「2012 年改訂版 木造住宅の耐震診断と補強方法」の質問・回答集

一般財団法人日本建築防災協会

この質問・回答集は、講習会場で直接、あるいはメール等で本会に寄せられました質問を項目ごとに整理して回答するものです。なお、次の要領で作成しております。

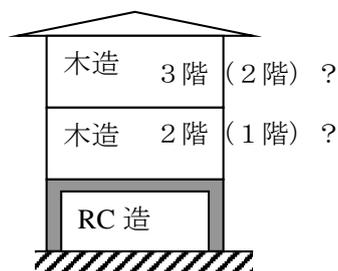
Q3.17 (指針編 P26) 床面積あたりの必要耐力の算出において、短辺が 4.0m未満の場合 1.13 倍とするとありましたが、割増をするのは 4.0m未満の短辺が存在する階のみでしょうか、各階とも割り増すのでしょうか。また、3階建ての建物で2階の短辺が 4 m未満の場合はどの階を割り増すのでしょうか。

A：2階建ての1階、3階建ての1、2階については、短辺の長さが 4.0m未満の場合は、その階の必要耐力を 1.13 倍にします。

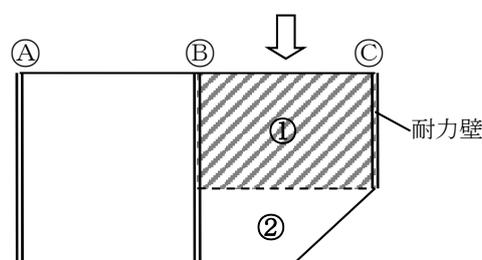
Q4.16 BC間のような床の場合、床の地震力の伝達の可否はどのように考えるのでしょうか。

①の床の強さしか考慮できず②の床の強さは0と考えないといけないのでしょうか。C 通りが耐力壁でない時は建築技術 2000 年 10 月号に書いてありますが、B 通りも C 通りも耐力壁の場合はどのように考えれば良いのでしょうか。

A：②の床倍率も考慮してかまいません。

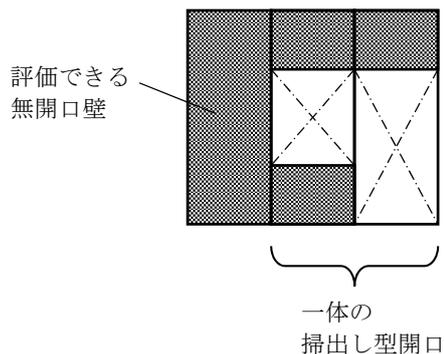
- （共通）評価できる開口部の最小壁長の規定はない。ただし、両端に柱があることが前提である。

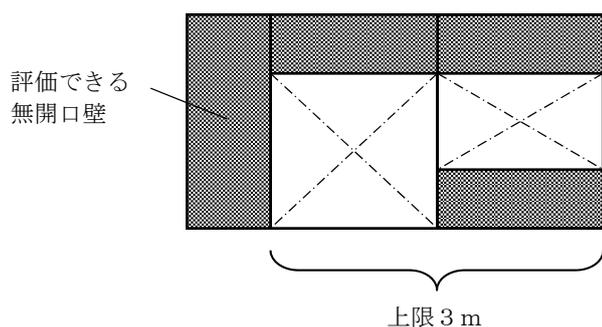
- （一般）連続する窓型開口と掃き出し型開口は、一体の掃き出し型開口と見なして評価する。
（精密1）連続する窓型開口と掃き出し型開口は、各開口部において、壁基準耐力（剛性）に開口部低減係数を乗じ、柱頭柱脚接合部低減と劣化低減を考慮して、一番安全側となる開口部の壁基準耐力（剛性）を基準として、一体の開口部と見なして評価する。

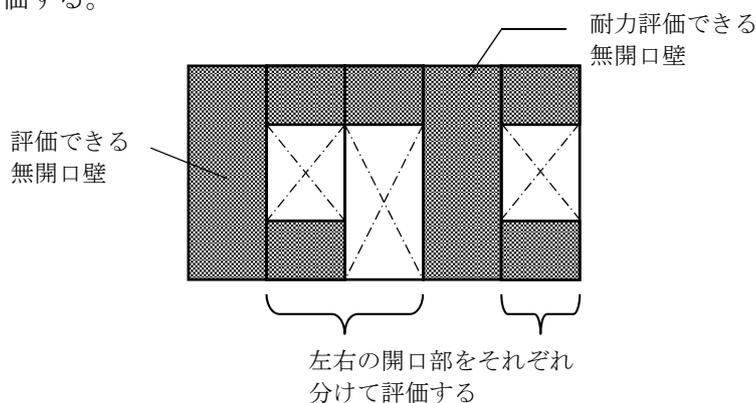
4. (共通) 評価できる開口部の壁長さは3 mを上限とする。

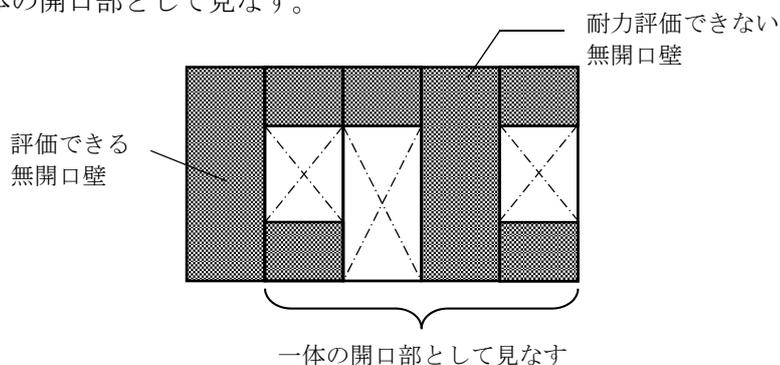
5. (共通) 開口部と開口部の間にある無開口壁が、耐力評価できる場合、左右の開口部をそれぞれ分けて評価する。

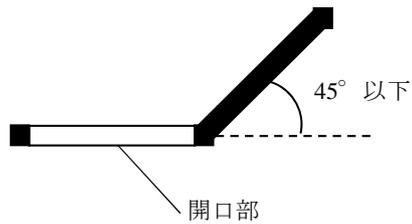
6. (共通) 開口部と開口部の間にある無開口壁が、耐力評価できない場合、当該壁を開口部と見なし、一体の開口部として見なす。

(一般) 一体の開口部を窓型開口部として評価できる場合には窓型開口部として、掃き出し型開口部として評価できる場合には掃き出し型開口部として評価する。

(精密1) 連続する窓型開口と掃き出し型開口は、各開口部において、壁基準耐力(剛性)に開口部低減係数を乗じ、柱頭柱脚接合部低減と劣化低減を考慮して、一番安全側となる開口部の壁基準耐力(剛性)を基準として、一体の開口部と見なして評価する。なお、耐力評価できない無開口壁(0kN/m)は無視する。

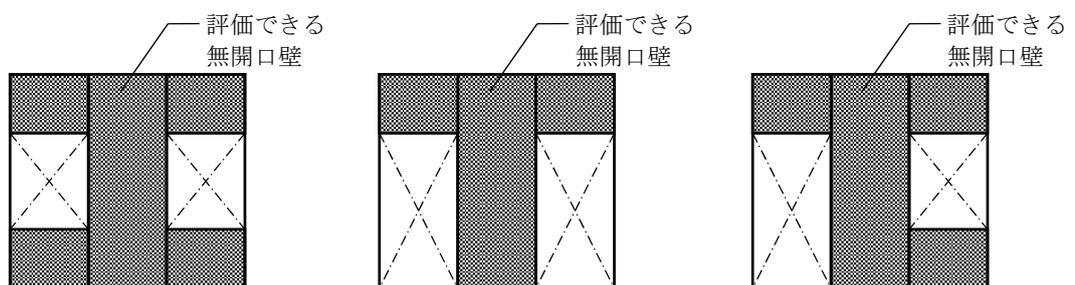
7. (共通) 開口部に隣接する壁が斜め壁の場合、開口部と同じ方向で耐力評価ができる場合 (45°以下に限定)、隣接する開口部を評価することができる。
